**Verslag huishoudelijke elektrische installatie op laagspanning en zeer lage spanning****Algemeen:**

Referentie: 004-20260827-01	Datum controle: 27/08/2026
Keurder: 004

Eigenaar: Buelens	EAN-code: 541448820073494285
Adres installatie: Schoolstraat 7 bus A3, 1780 - Wemmel	Nummer teller(s): 1sag3200045508
Distributienetbeheerder installatie: Fluvius	
Datum uitvoering installatie:	☐ Vóór 01/10/1981 ☒ Tussen 01/10/1981 en 01/06/2020 ☐ Vanaf 01/06/2020
Type:	☒ Wooneenheid ☐ Niet-huishoudelijk ☐ PV ☐ Batterij ☐ Laadpaal

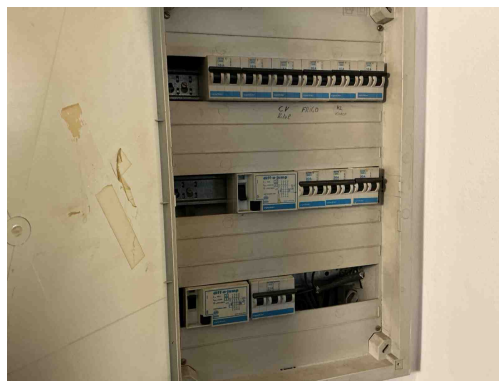
C21 - Het gebruik van geleiders van het type VOB, zonder bijkomende afscherming is niet toegestaan (Boek 1: 5.2.9.6).
Opmerking: Oa. Badkamer

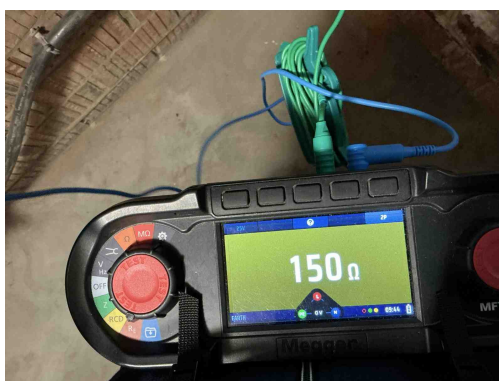
B06 - Het elektrisch verdeelbord heeft niet de minimale beschermingsgraad IPXX-B in een gewone ruimte (Boek 1: 4.2.2.3).
Opmerking: Oa bord 1

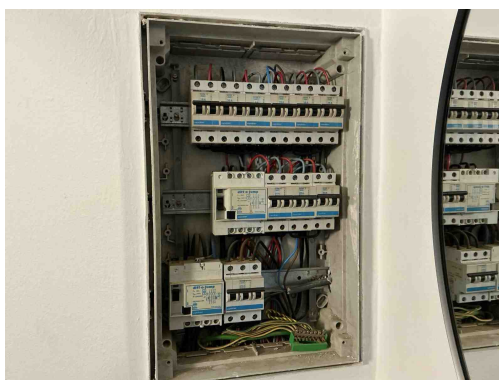
A05 - De waarde van de spreidingsweerstand van de aardverbinding is te hoog (Boek 1: 5.4.2).
